リコール届出番号	外-3165	リコール開始日	令和3年2月19日
届出者の氏名又は名称	ボルボ・カー・ジャパン株式会社 [製作国：スウェーデン] 代表取締役社長 [製作者名：ボルボ] マーティン・パーソン 問い合わせ先：ボルボ・カスタマー・センター 0120-55-8500		
不具合の部位（部品名）	乗員補助拘束装置（SRSコントロールユニット）		
基準不適合状態にあると認める構造、装置又は性能の状況及びその原因	SRSコントロールユニットにおいて、製造機器の設定が不適切なため、固定ボルトが適正なトルクで締め付けられていないものがある。そのため、当該ユニットの固定が緩み、衝突の際に適切に衝撃を検知できず、乗員補助拘束装置が適切に作動しないおそれがある。		
改善措置の内容	全車両、SRSコントロールユニットのボルトを適正なトルクで締め直す。		
不具合件数	国内：なし	事故の有無	国内：なし
発見の動機	本国メーカーからの情報による。		
自動車使用者及び自動車特定整備事業者に周知させるための措置	<ul style="list-style-type: none"> <li>・使用者：電話にて通知する。</li> <li>・自動車特定整備事業者：全台数を実施できるため機関紙への掲載は行わない</li> <li>・弊社のインターネットホームページに掲載する。</li> </ul>

## 改善箇所説明図

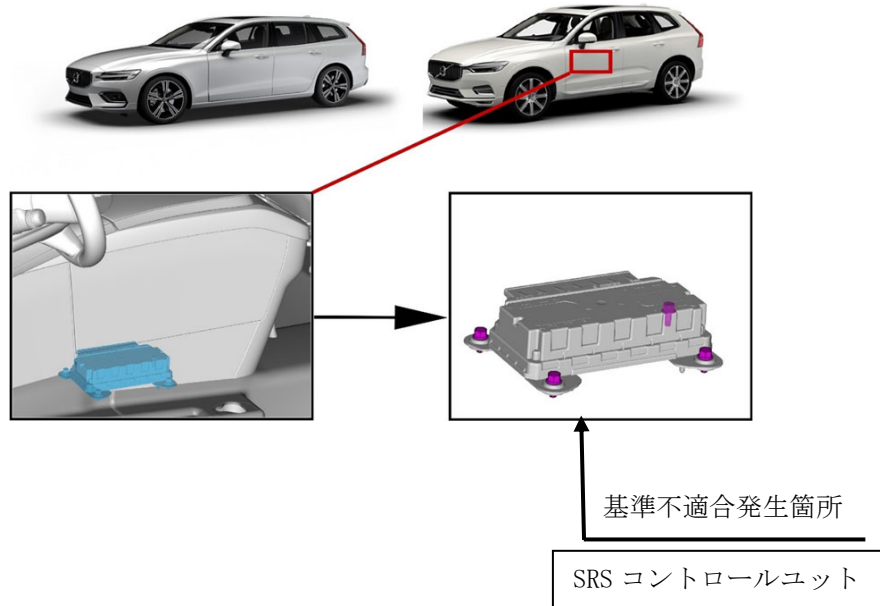
SRS コントロールユニットにおいて、製造機器の設定が不適切なため、固定ボルトが適正なトルクで締め付けられていないものがある。そのため、当該ユニットの固定が緩み、衝突の際に適切に衝撃を検知できず、乗員補助拘束装置が適切に作動しないおそれがある。

全車両、SRS コントロールユニットのボルトを適正なトルクで締め直す。

運転者席側ドアロアヒンジ取り付けボルト（下側）の頭に白ペンを塗布する。
